INY4 M09B

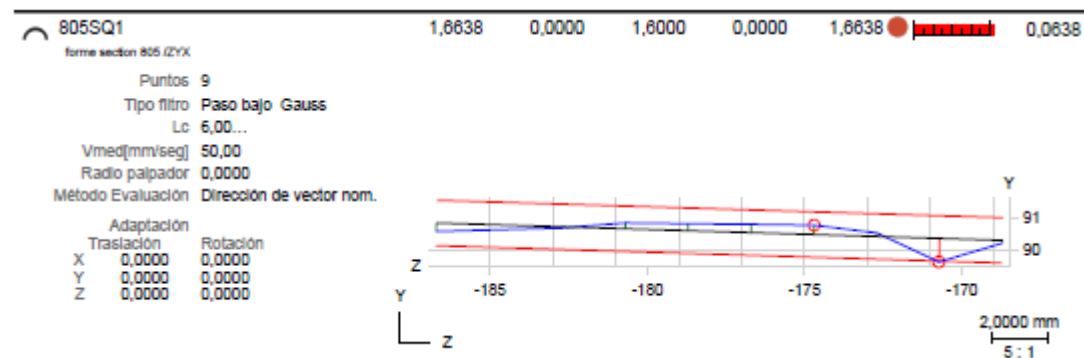
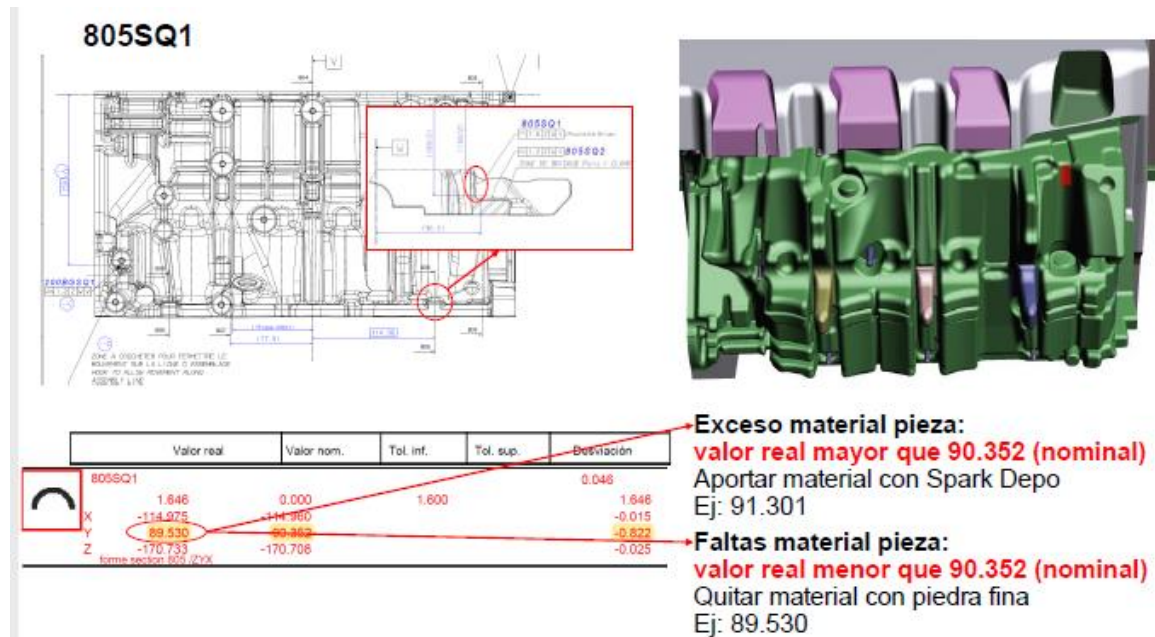
LIMPIAR MOLDE

805SQ1				0.0638
		1.6638	0.0000	1.6000	1.6638
	X	-114.9747	-114.9600		-0.0147
	Y	89.5204	90.3518		-0.8314
	Z	-170.7335	-170.7080		-0.0255

forme section 805 /ZYX

FALTA MATERIAL EN EL LAMADO

3072L2				-0.1294
	182.5706	183.3000	183.9000	182.7000	-0.7294
	loc face 3072 / X

FP3SQ4

0.9679	0.0000	0.8000	0.1679
X	-7.9999	-7.9999		0.9679
Y	-162.1311	-162.1268		0.0000
Z	-11.3057	-10.8218		-0.0042
	forme flanc de palier 3 / ZYX			-0.4839

Faltas material pieza:
SOLO SE PUEDE LIMPIAR ALUMINIO

Exceso material pieza:
NO TOCAR
